## 改善箇所説明図

### 基準不適合発生箇所

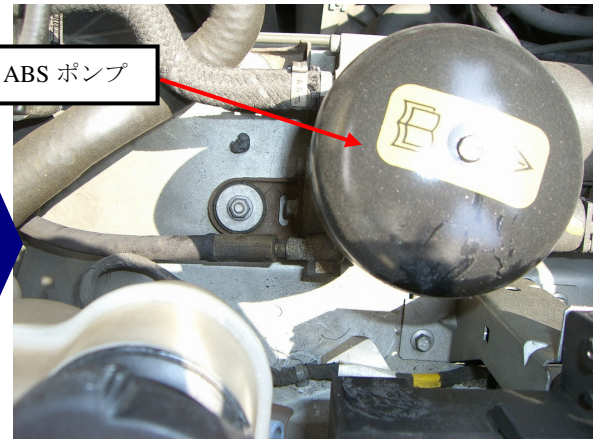
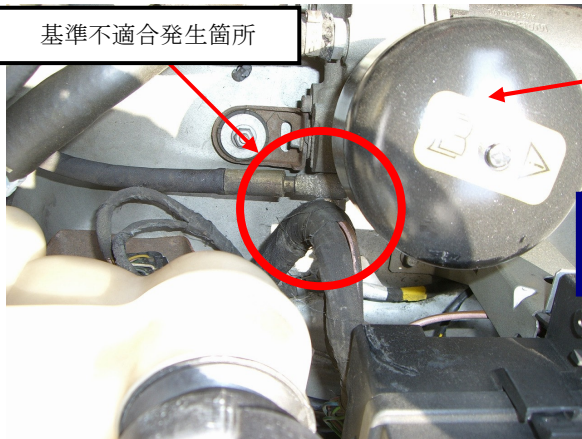
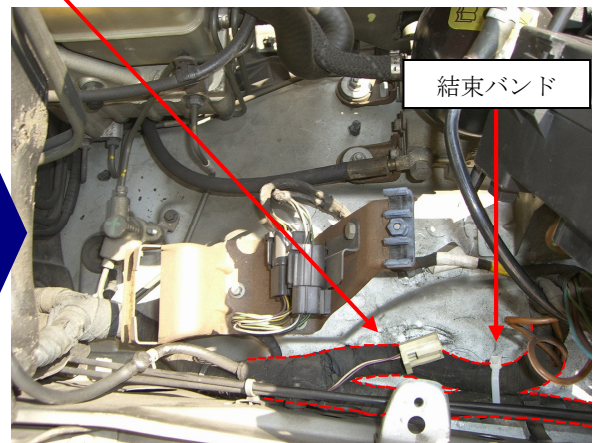
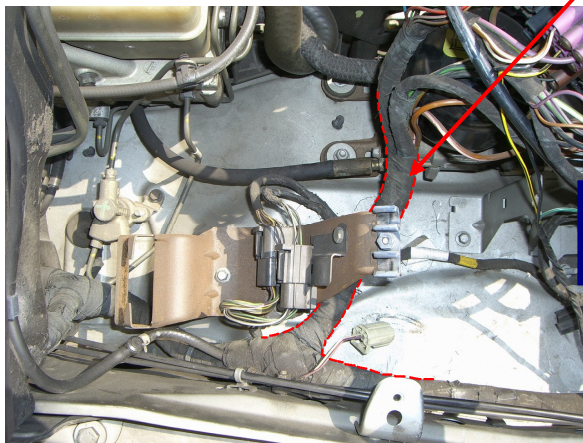
電気装置において、エンジンルーム内にある主電気配線の取り回しが不適切なため、アンチロックブレーキシステムポンプと干渉するものがある。そのため、そのままの状態で使用を続けると、車体の振動等により、配線が損傷して短絡し、最悪の場合、火災に至るおそれがある。

改善前

改善後

全車両、当該配線に結束バンドを用いて、ポンプと干渉しない位置に固定し、配線が損傷しているものは修理する。

結束バンドを用いてエンジンワイヤーハーネスの取廻しを変更する
